使用前確認申請書の変更について

原発本第 135 号
令和 4 年 12 月 6 日

令和 4 年 2 月 10 日付け原発本第 195 号をもって提出しました玄海原子力発電所第 3 号機使用前確認申請書（令和 4 年 3 月 30 日付け原発本第 233 号及び令和 4 年 10 月 18 日付け原発本第 105 号にて使用前確認申請書の変更について提出）の記載事項を変更しましたので、実用発電用原子炉の設置、運転等に関する規則第 15 条第 3 項の規定により別紙のとおり変更の内容を説明する書類を提出します。

玄海原子力発電所第3号機

工書の工程に関する説明書

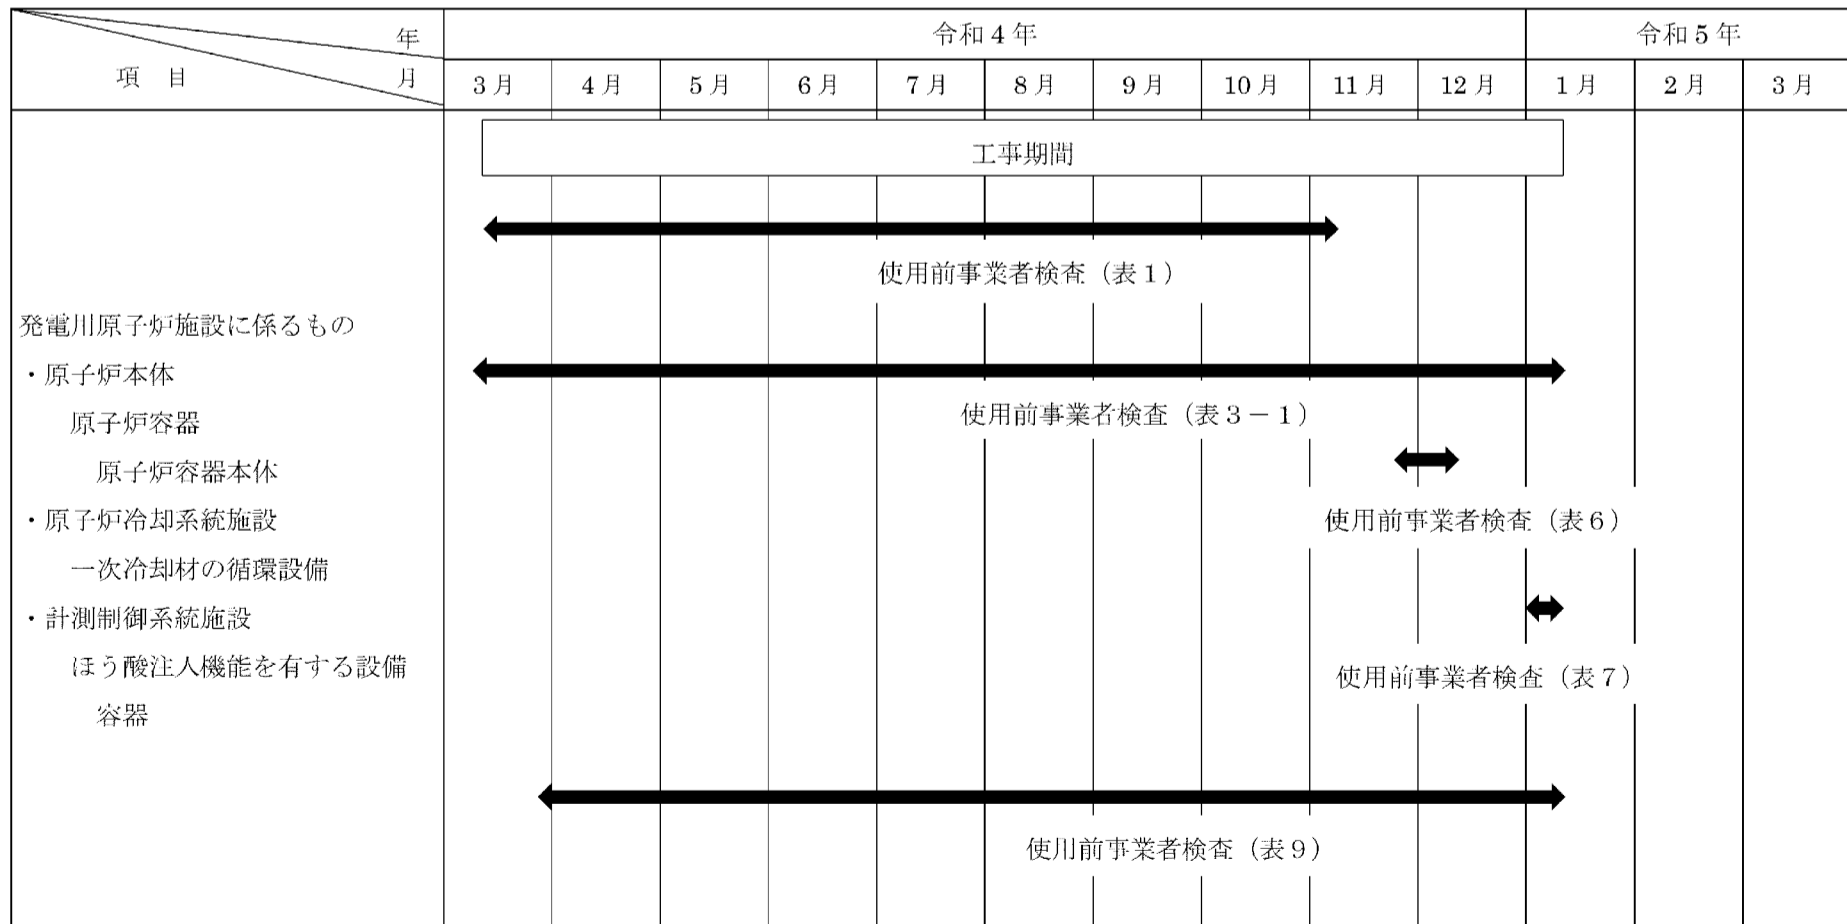
変更前

変更後
